**Bilag 2 Henvendelser modtaget i høringsperioden**

F.L. Smidth II, Tillæg 2

PLANSKITSE AF AFFALDSCONTAINERLY OG AFFALDSLY / CYKELOVERDEKNING MÅL 1:100

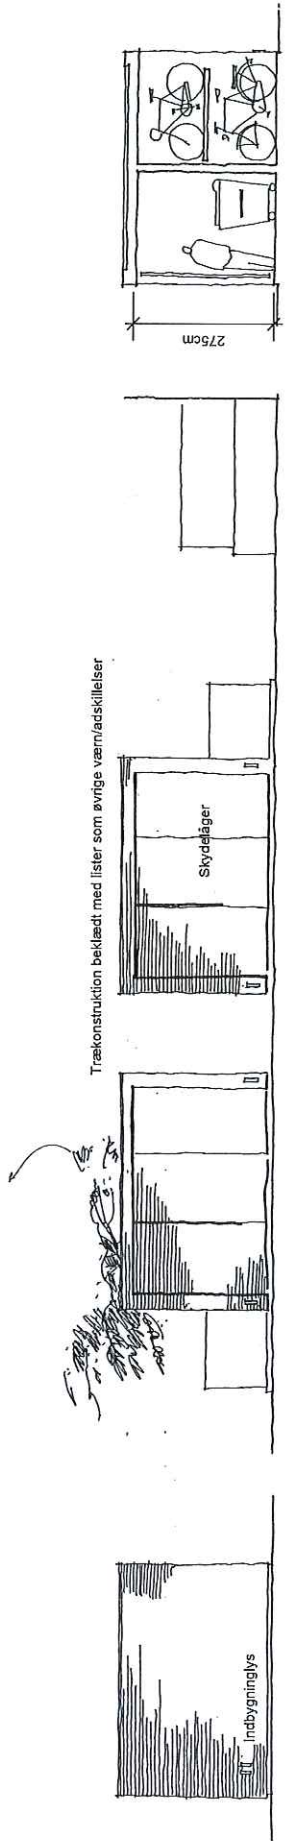
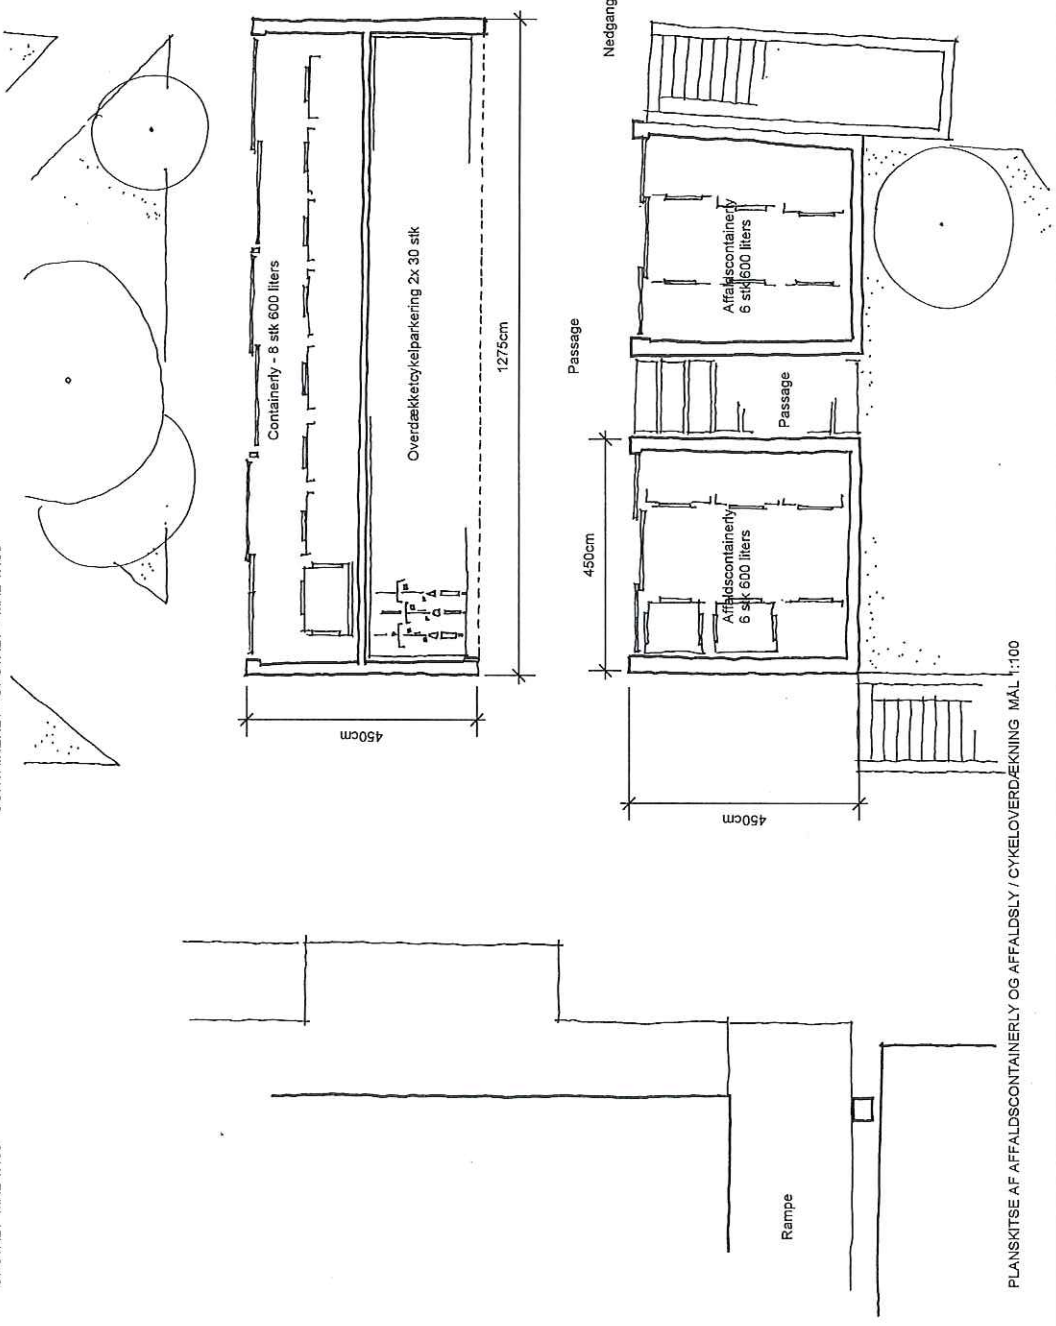
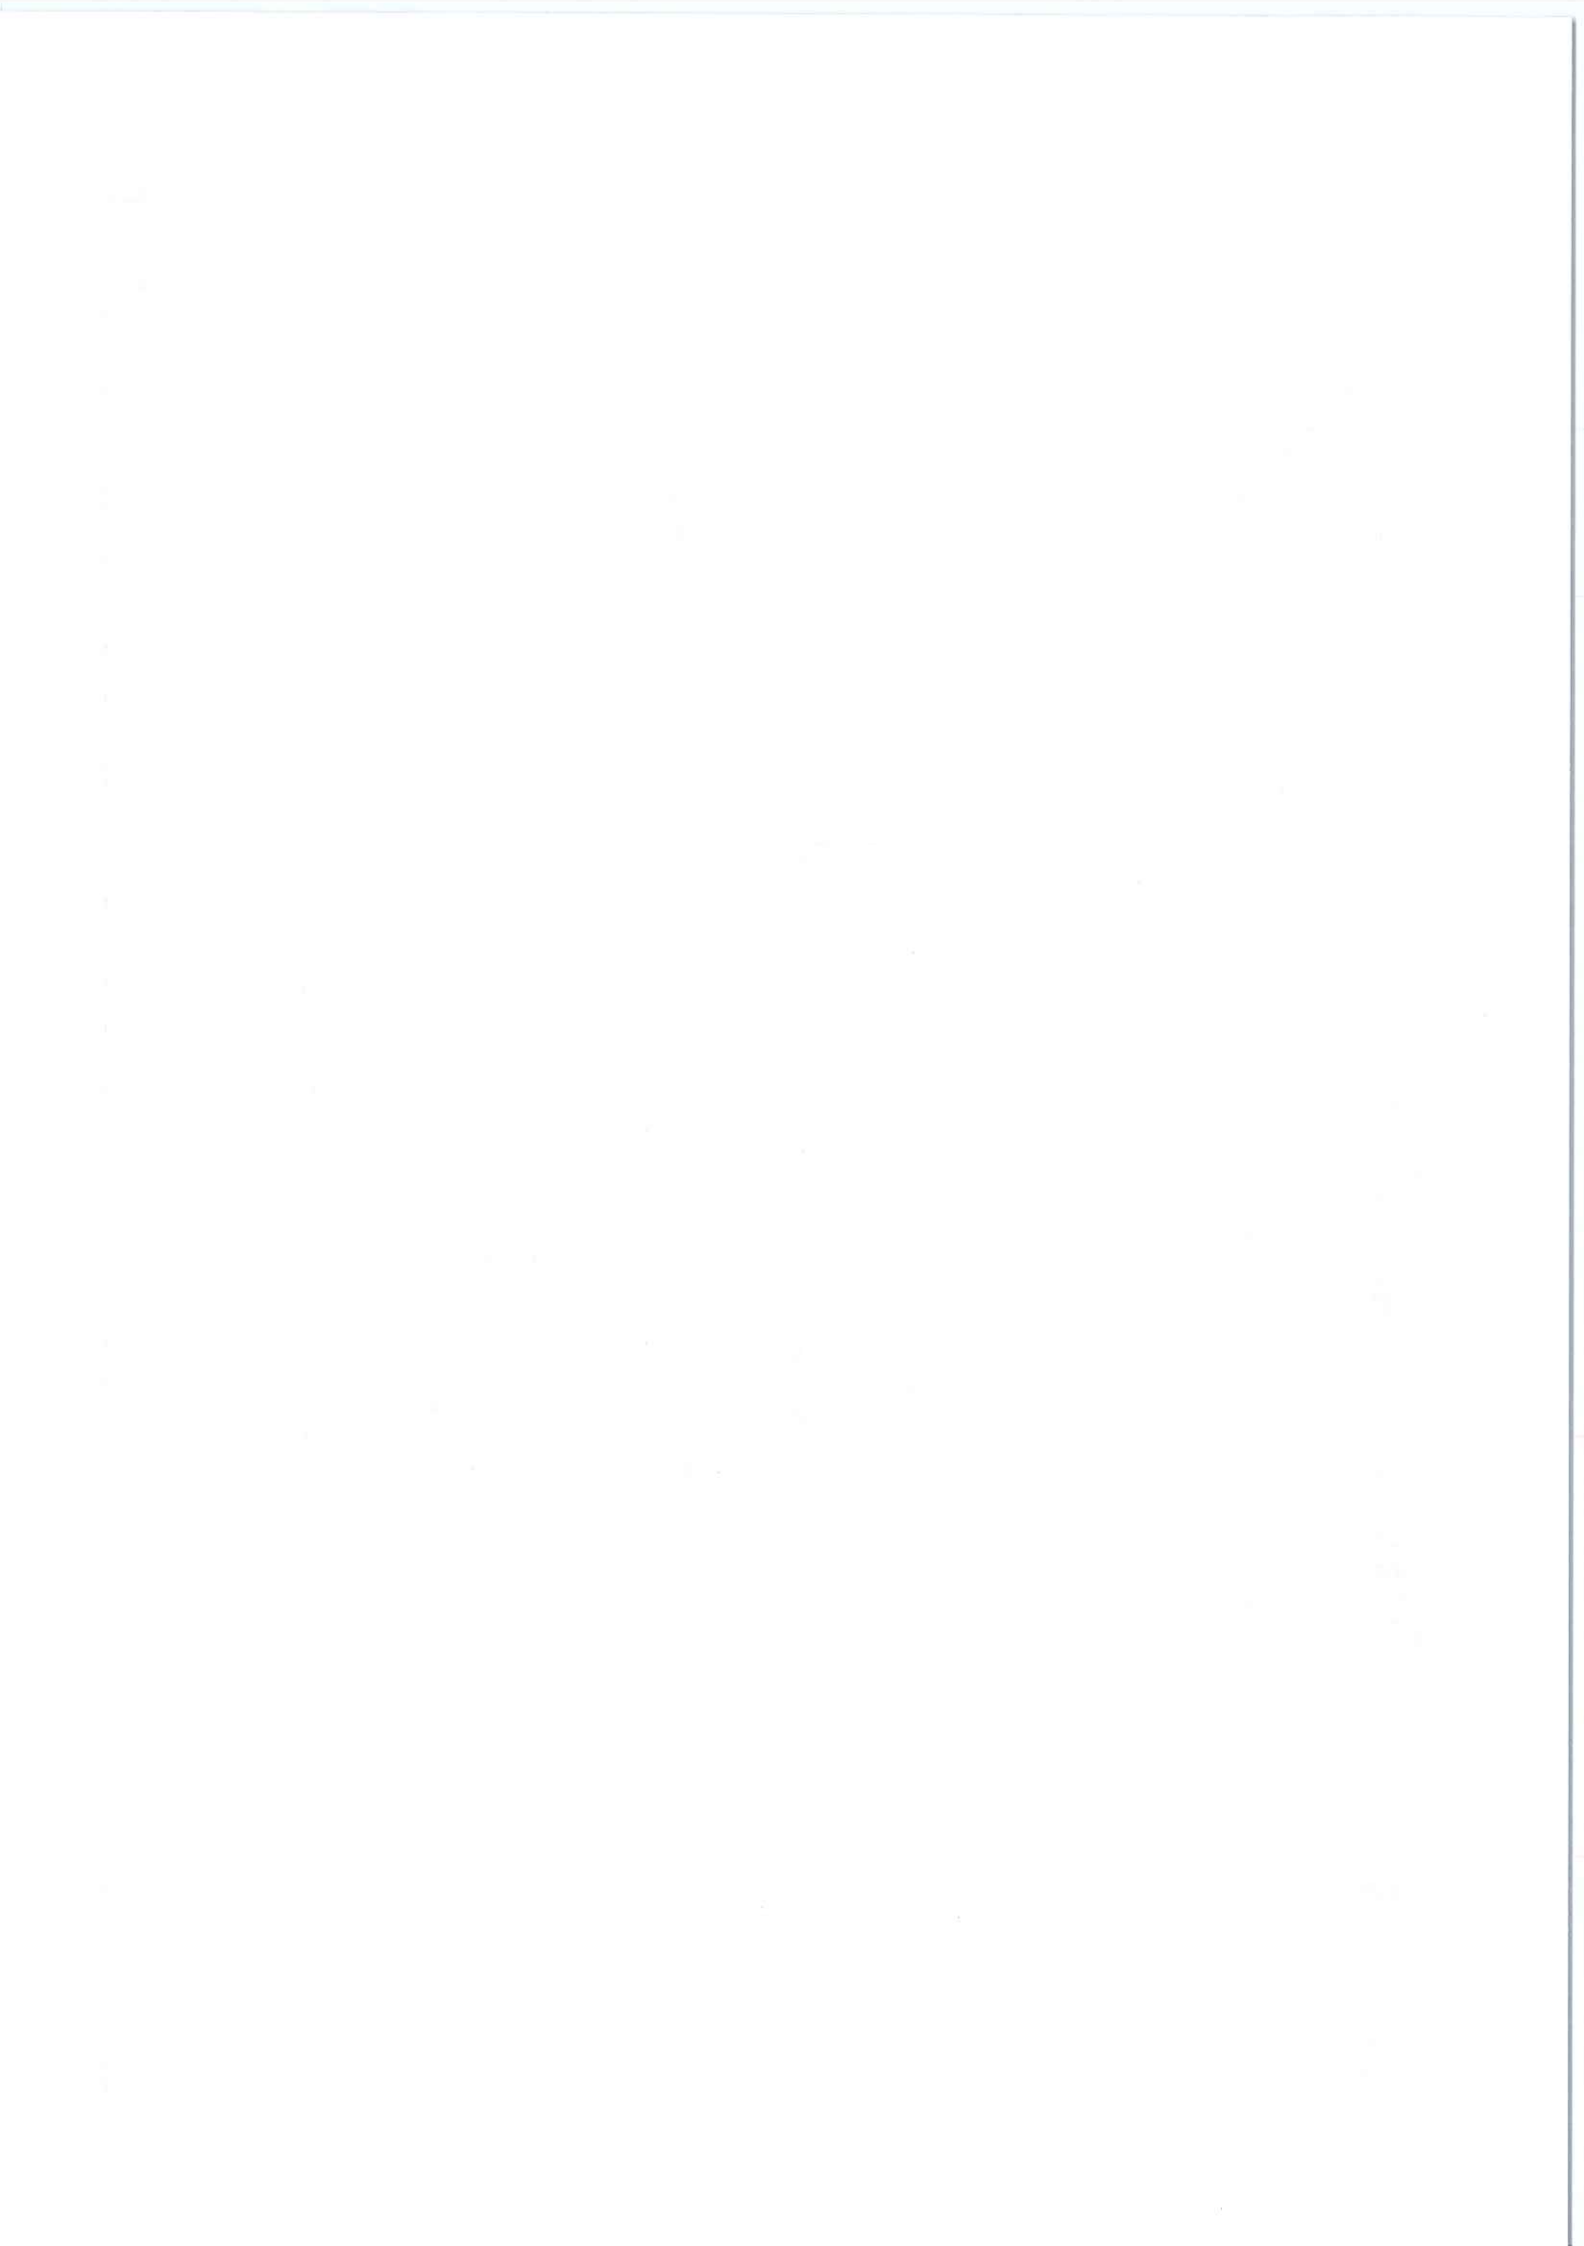
- At Teknik- og Miljøudvalget, hvis ændringerne gennemføres, accepterer at, lokalplanbestemmelsen om et fælles gårdlaug ændres til, at gårdlauget opdeles. Det er helt afgørende for beboernes trivsel og tryghed, at gårdmiljøet opdeles i to således, at E/F Solbærparken 1 bibeholder egen gård adskilt fra ungdomsboligerne. Vedlagt er således i udkastform forslag til opdeling af gården.
